**Objet :** **Complément d'information aux éléments de réponse à la  
2<sup>e</sup> série de questions et commentaires**  
Réaménagement de la rue Jacques-Cartier  
Étude d'impact sur l'environnement  
N/Réf. G001740  
V/Réf. 3211-02-248

Projet/Titre: **ÉTUDE D'IMPACTS - SECTEUR DE LA RUE JACQUES-CARTIER**  
 Project/Title: **COUPE TYPE DE L'OUVRAGE DE STABILISATION**

Dessiné par: J. CHARRON	Contract no.: G001740	Dessin no.: CR-01
	Conçu par: A. CROTEAU	Contract no.: G001740	Drawing no.: CR-01
	Approuvé par: J. ROBERGE	Date: JANVIER 2012	Echelle: 1:150
NO 9001

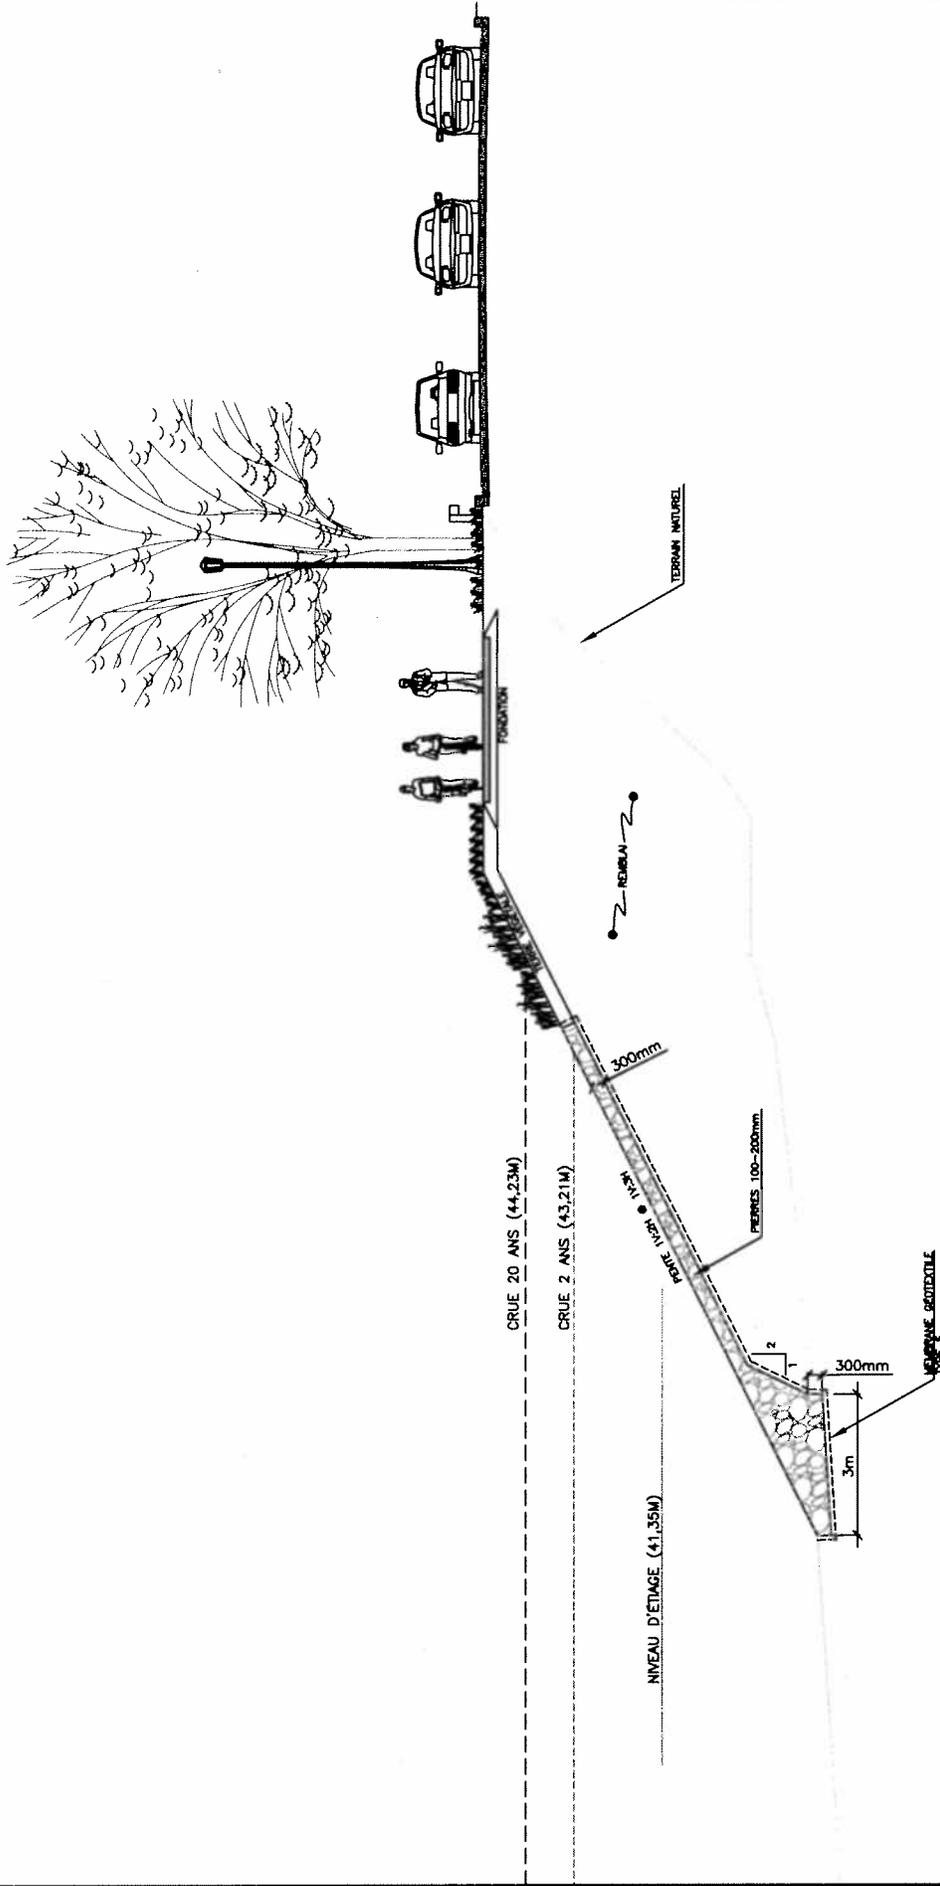
Cette demande d'information porte sur la méthodologie utilisée pour définir le calibre des pierres des remblais en rivière.

Des pierres de calibre 100-200 mm, plutôt que 200-300 mm, constitueront l'ouvrage de stabilisation. Ces pierres seront mises en place sur une épaisseur de 300 mm. Une clé sera aménagée à la base de l'empierrement pour assurer la stabilité de l'ouvrage. Une membrane géotextile sera mise en place sous ce recouvrement de pierres. Dans l'éventualité d'un besoin de remblai additionnel pour combler au terrain naturel et pour satisfaire les besoins d'aménagements (p. ex. sentier récréatif ou aménagements paysagers), le calibre de ce remblai sera déterminé à l'étape de conception sur la base des résultats d'études géotechniques. Le dessin CR-01, joint à la présente, illustre une coupe type de l'ouvrage de stabilisation.

Dans le but de conserver des interstices entre les pierres, seules des pierres de 100 à 200 mm de diamètre seront utilisées. Ces interstices serviront d'abris pour les alevins et seront des milieux favorables à divers types d'insectes pouvant servir à l'alimentation des poissons.

Conformément à la norme du MTQ sur le revêtement de pierres à utiliser pour protéger le lit d'un cours d'eau et ses rives, les pierres de calibre 100-200 mm seront mises en place sur une épaisseur de 300 mm. Tel que mentionné précédemment, dans l'éventualité d'un besoin de remblai additionnel pour combler au terrain naturel et pour satisfaire les besoins d'aménagements (p. ex. sentier récréatif ou aménagements paysagers), le calibre de ce remblai additionnel sera déterminé à l'étape de conception sur la base des résultats d'études géotechniques

Une membrane géotextile sera mise en place sous l'empierrement afin d'assurer la stabilité de l'ouvrage.
